Oggetto **[ID VIP: 10125] SAN DIDERO e BRUZOLO (TO). Nuova Linea Ferroviaria Torino - Lione – sezione internazionale - parte comune italo-francese. Sezione transfrontaliera. Parte in territorio italiano (CUP C11J05000030001). Progetto esecutivo della variazione delle geometrie di tracciato delle rampe per la realizzazione del nuovo Autoporto quale risoluzione di interferenza.**

Proponente: Tunnel Euralpin Lyon Turin s.a.s.

Procedura di variante ai sensi dell'art. 169 commi 2 e 4 del D. Lgs. 163/2006.

Parere della Direzione generale ABAP del Ministero della cultura.

Figura 4 – Assi di tracciamento. In riquadri verdi sono evidenziati gli ambiti di Variante

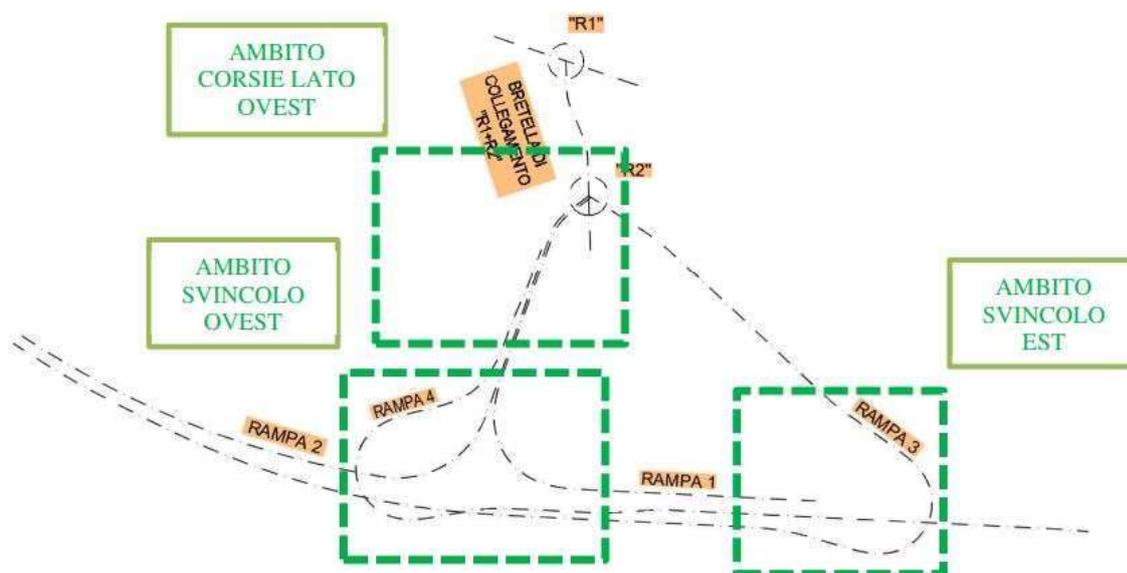
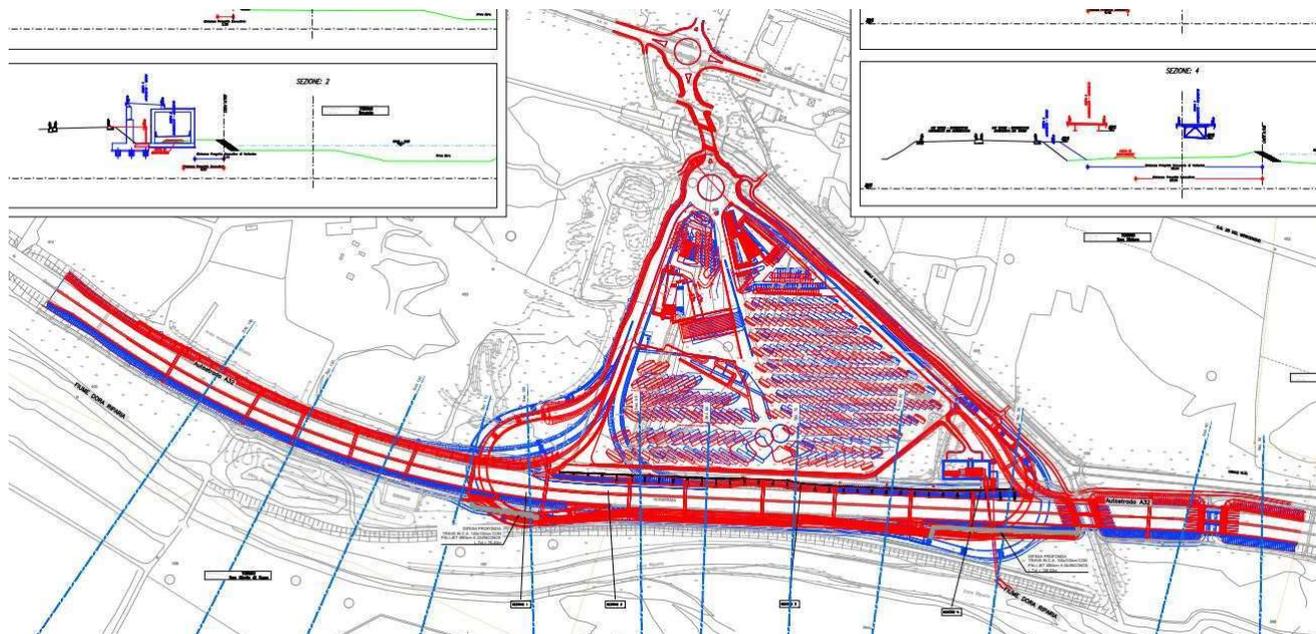
CONSIDERATO che il progetto di cui trattasi, sulla base di quanto dichiarato dal Proponente, riguarda la variante al progetto esecutivo di rilocalizzazione dell'autoporto di Susa, in particolare la variazione della geometria degli svincoli al fine di migliorare le condizioni di sicurezza dell'utenza. La variazione geometrica predetta consiste nel lieve spostamento planimetrico delle rampe e dei sovrappassi e nello spostamento della rampa n. 1 dallo svincolo est a quello ovest, determinando adeguamenti progettuali delle opere a verde, della viabilità temporanea di cantiere legata alle esigenze di security e della pista di servizio a sud dell'autostrada. Gli ambiti di intervento interessati dalle varianti sono tre ovvero, quello dello *svincolo ovest*, che riguarda le rampe e i sovrappassi di uscita dall'autoporto, quello dello *svincolo est* che riguarda le rampe e i sovrappassi di ingresso all'autoporto e l'ambito *corsie lato ovest* che comprende le corsie di collegamento tra le rampe 4 e 2 di reimmissione nell'autostrada e la rampa 1 di diversione in direzione Bardonecchia. Il Proponente inoltre ha dichiarato nell'istanza di variante che SITAF, sentito il Consiglio Superiore dei Lavori Pubblici, ha rilevato la necessità di introdurre tali modifiche alle geometrie delle nuove rampe e che tali variazioni sono state approvate dal Ministero delle Infrastrutture e dei Trasporti, Direzione generale per le strade e le autostrade

con Determina direttoriale del 31 agosto 2022. Come dichiarato dal Proponente nella Relazione Paesaggistica le due soluzioni progettuali, quella originaria e quella in variante, risultano essere equivalenti in termini di tipologia architettonica e di materiali utilizzati. Si riporta a seguire l'immagine redatta dal Proponente tratta dall'elaborato denominato *CONFRONTO OCCUPAZIONI PE 2019 E VARIANTI* in cui in blu è rappresentato il progetto esecutivo di variante e in rosso il progetto esecutivo 2019 già approvato.

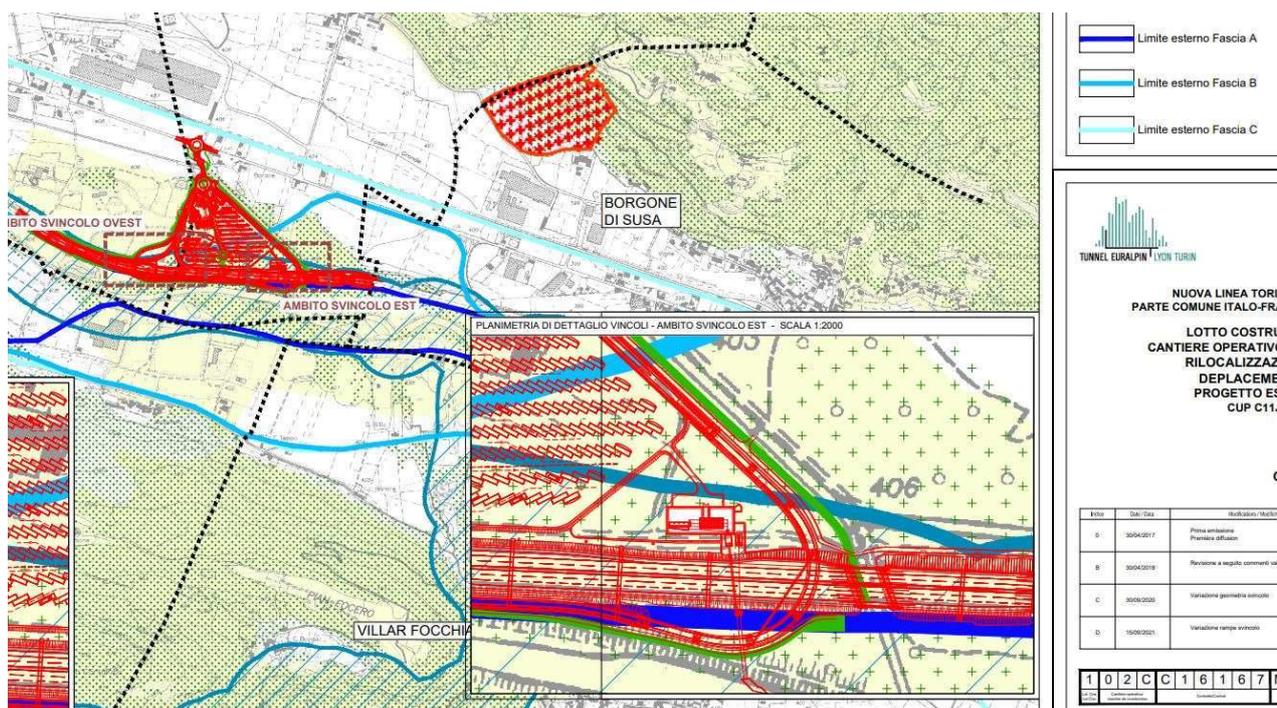
PRESO ATTO di quanto riportato nella *Relazione Idrologica e di compatibilità idraulica* sottoscritta da ingegnere con competenza specialistica, ovvero che “... è stata verificata la compatibilità delle opere in progetto ... Dalle analisi condotte nei diversi scenari, stato attuale e di progetto, si determina che le opere in progetto non comportano diminuzione dei volumi di invaso o effetti negativi sul deflusso della piena, inoltre, le opere sono state progettate e verificate per eventi con tempo di ritorno di 200 anni. In definitiva ai sensi delle Norme di Attuazione del Pai le opere risultano compatibili con il corretto assetto idrogeologico dell’area ...”.

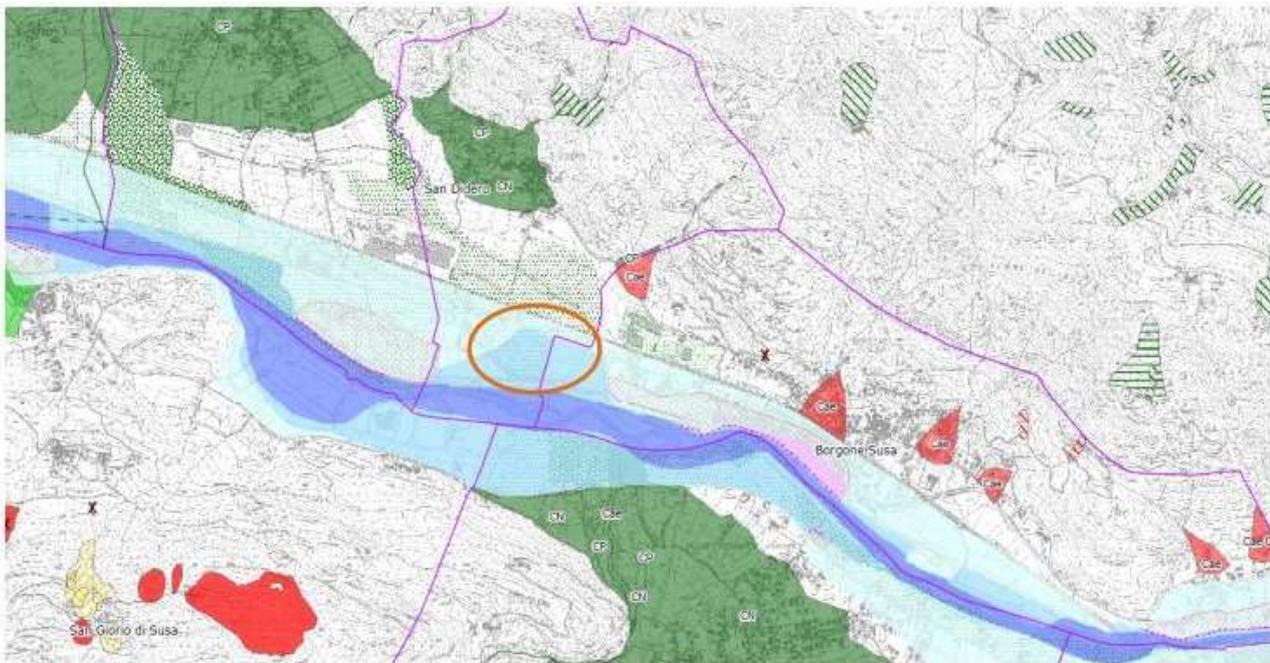
PRESO ATTO che nella succitata *Relazione* si riporta che “... Gli interventi in progetto dell’Autoporto non alterano in nessun modo gli effetti di laminazione dell’onda di piena con tempo di ritorno 200 anni ... non vengono assolutamente modificate, e tantomeno aggravate, le condizioni di pericolosità e di rischio in sponda destra e nei tratti di valle ...”.

CONSIDERATO che nell’ambito di intervento sono comprese le Fasce PAI e che, come dichiarato dallo stesso Proponente, sono le medesime rispetto a quelle interessate dal Progetto esecutivo già approvato.
